改善箇所説明図

燃料タンクキャップ

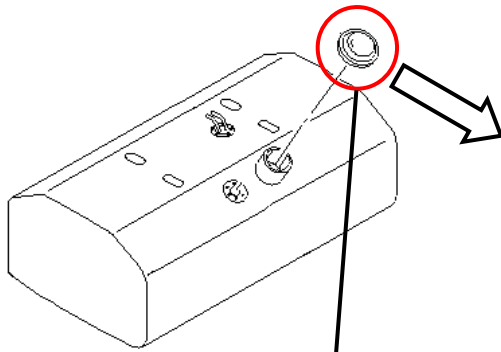
燃料タンクキャップの爪部の硬度が不足しているものがあるため、使用過程において当該爪部が変形し、キャップの保持力が低下するものがある。そのため、そのままの状態で使用を続けるとキャップの保持力がなくなり、燃料が漏れるまたは、燃料タンクキャップが脱落するおそれがある。

改善の内容: 全車両、燃料タンクキャップを点検し、不具合品が装着されている場合には良品と交換する。

識別: 燃料タンクの上面に灰色シールを貼付する。
